## Auszug aus der Niederschrift über die 50. Sitzung des Gemeinderates Pilsach vom 18. April 2024

### 5. Deckblatt 16 zum Flächennutzungs- und Landschaftsplan der Gemeinde Pilsach sowie vorhabenbezogener Bebauungsplan für ein Sondergebiet "SO Photovoltaik Birkhofer Grund"

### Deckblatt 16 zum FNP und vorh. BP "SO Photovoltaik Birkhofer Grund"

#### 5.1 Behandlung der Stellungnahmen aus der frühzeitigen Öffentlichkeitsbeteiligung nach § 3 Abs. 1 BauGB und Behördenbeteiligung nach § 4 Abs. 1 BauGB

Abb. 1: Löslichkeit von Cadmium, Zink und Blei in Abhängigkeit vom pH-Wert des Bodens.

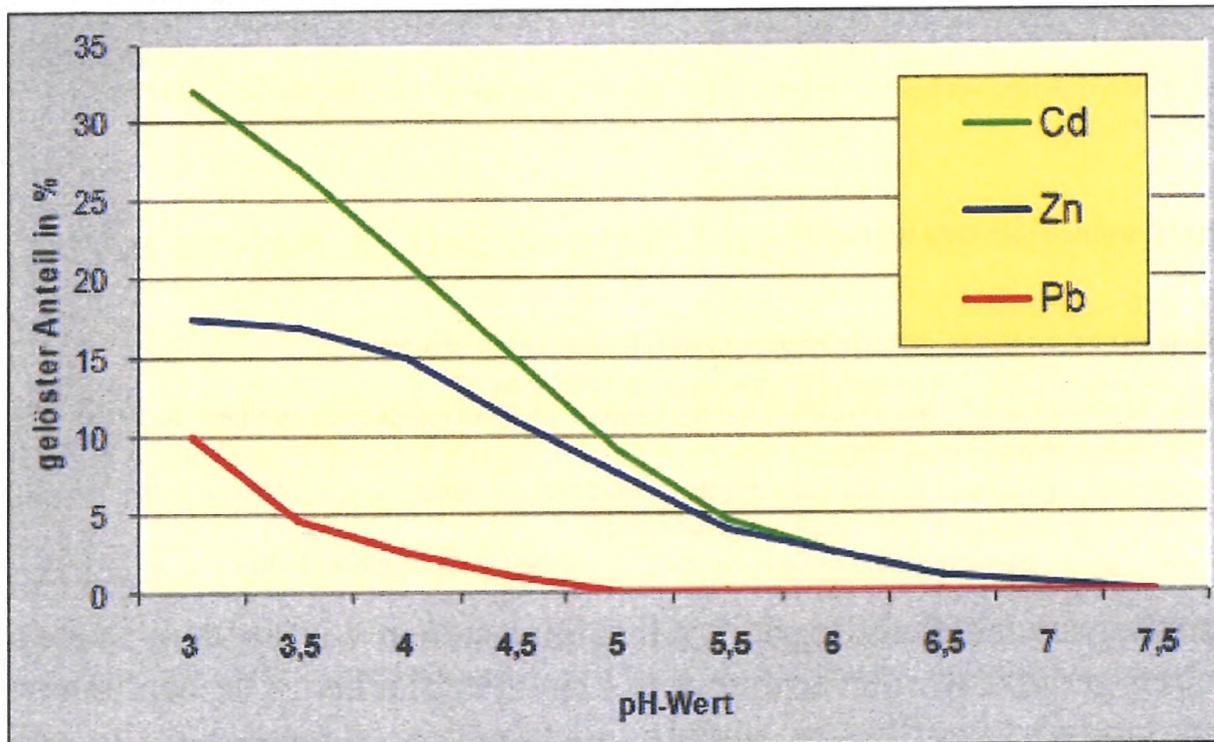
4. Das Problem der Auslösung von Schwermetallen ist im „Kommunalen Leitfaden“ der Gemeinde zwar erkannt, es beschränkt sich aber auf die Ränder der PV-Module. Um den Eintrag von Zink oder anderen Schwermetallen in den Boden und damit auch in das Grundwasser zu vermeiden, dürfen auch bei der Verankerung der Modultische nur **unverzinkte Stahlprofile** (also Edelstahl) verwendet werden. Es ist erwiesen, dass sich Schwermetalle wie Zink in Böden mit einem pH-Wert < 6,5 lösen und somit auch ins Grundwasser gelangen können. Dies kann zu gesundheitlichen Beeinträchtigungen führen.

2. Der Hinweis wird zur Kenntnis genommen.
3. Der Hinweis wird zur Kenntnis genommen.
4. Zur Zink-Thematik, s. Stellungnahme und Abwägung WWA
5. Der Hinweis wird zur Kenntnis genommen.
6. Eine saP wird erstellt, die Ergebnisse werden eingearbeitet. Die saP liegt zum Entwurf aus.
